Bremanger kommune

Høyringsuttale frå Bremanger kommune til søknad om utbygging av nye Dyrstad kraftverk, saksnr. 202317822

Høyringsuttale til søknad om utbygging av nye Dyrstad kraftverk

Figur 11. Oversikt over registrerte delområder og verdier i utredningsområdet.

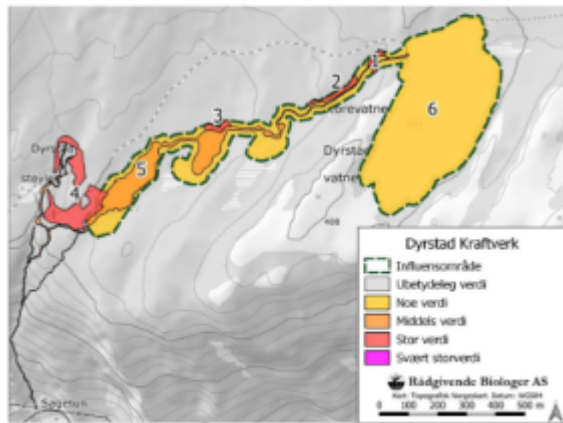
Tiltaket er samla sett vurdert å ha middels negativ konsekvens for naturmangfald. Det går fram av søknaden og konsekvensutgreininga at dei største negative konsekvensane ved ei utbygging vil kome som følge av hogst og inngrep i ein lokalitet med gammel furuskog, og endra artssamansetning av redusert vassføring i elvane. Konsekvensutredning for naturmangfold (Rådgivende biologer AS, rapport 4057 og 4058) viser at det er viktige naturtypar som vert påverka av tiltaket, jf. utklipp under.

Auka regulering av Dyrstadvatnet er vurdert å gje ubetydeleg endring av naturverdiane, og dermed ubetydeleg negativ konsekvens, jf. rapport 4058. Overføringsleidning frå bekkinntak nordaust for Dyrstadstøyla til Ytre Stølsvatnet og ny rørledning frå eksisterande inntak til nytt inntak i Ytre Stølsvatnet vil gå gjennom ein lokalitet «Gammel furuskog med gamle trær», vurdert å ha stor verdi. Hogst og inngrep i terrenget for rørgatetraseen vil vere negativt for naturtypen, og i tillegg til arealbeslaget vil lokaliteten bli fragmentert og få redusert økologisk samanheng. Ut frå dette er tiltaket sin påverknad på området søraust for Dyrstadstøyla vurdert å forringe verdien, og samla konsekvens for oppgraderinga av kraftverket vert då vurdert å vere middels negativ. Ved ei redusert utbygging der ein beheld eksisterande inntak vil ein i stor grad unngå den negative påverknaden. Av søknaden går det fram at overføring av dei to bekkane mot inntaket er ein føresetnad for at nytt kraftverk blir bygt. Som avbøtande tiltak er det foreslått at overføringsleidningen vert lagt på terreng, slik at inngrepsområdet vert redusert. Dette vil vere positivt i høve arealbeslaget og tap av eldre tre, men vil vere meir visuelt skjemmaende i høve landskap og friluftsliv.
